# UZGODNIENIA

*Dotyczy: uzgodnienia projektu budowlano – wykonawczego kanalizacji deszczowej do odwodnienia terenów Góry Zamkowej przy skwerze św. Melchiora Grodzieckiego w Cieszynie.*

Miejski Zarząd Dróg uzgadnia **pozytywnie** projekt budowlany kanalizacji deszczowej i przyłącza instalacji nawadniającej z marca 2005 roku dla odwodnienia terenów Góry Zamkowej, skweru św. Melchiora Grodzieckiego, zaprojektowanego na działkach nr 274, 279, 277/1, 271/3, obręb 28 w rejonie ulicy Zamkowej w Cieszynie, przy konieczności zachowania warunków dodatkowych, określonych w niniejszym piśmie.

Załącznik nr 1

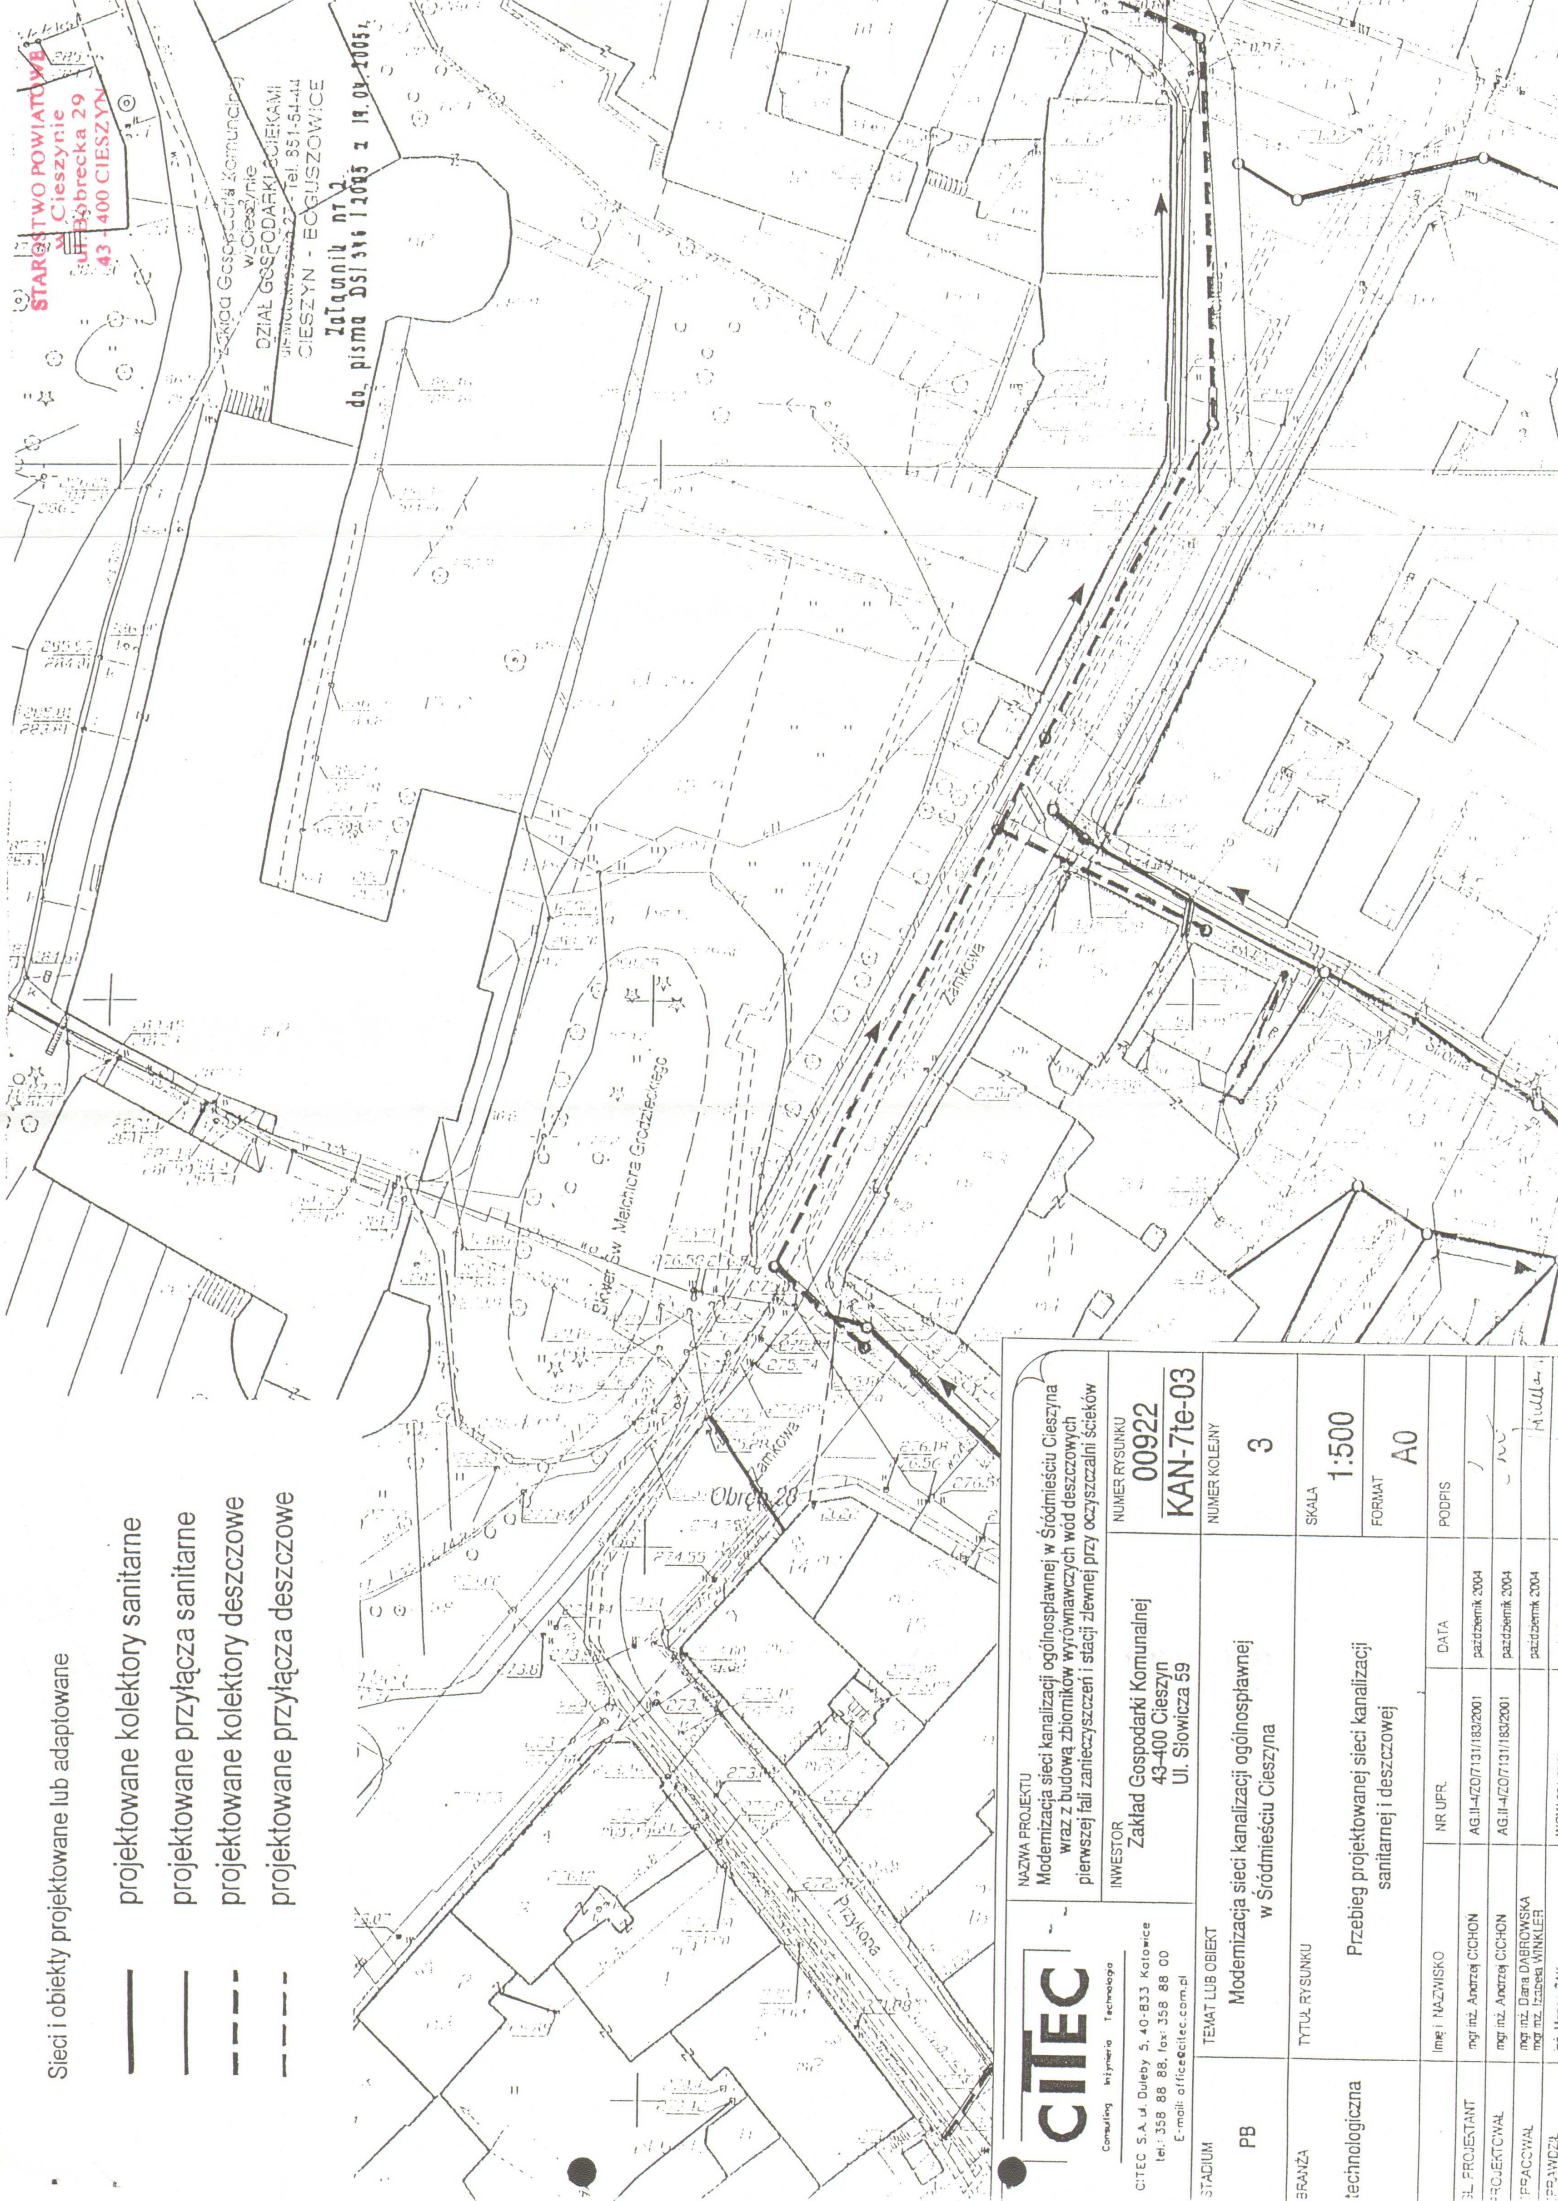
Istnieje możliwość podłączenia wód opadowych do kolektora jw. za pośrednictwem istniejącej kanalizacji deszczowej z wylotem do kolektora, której fragment wrysowano na załączonym planie sytuacyjnym ( załącznik nr 1 ), o ile pozostaje ona w dobrym stanie technicznym i ma wystarczającą przepustowość. W razie potrzeby sugerujemy jej wymianę po trasie istniejącej.
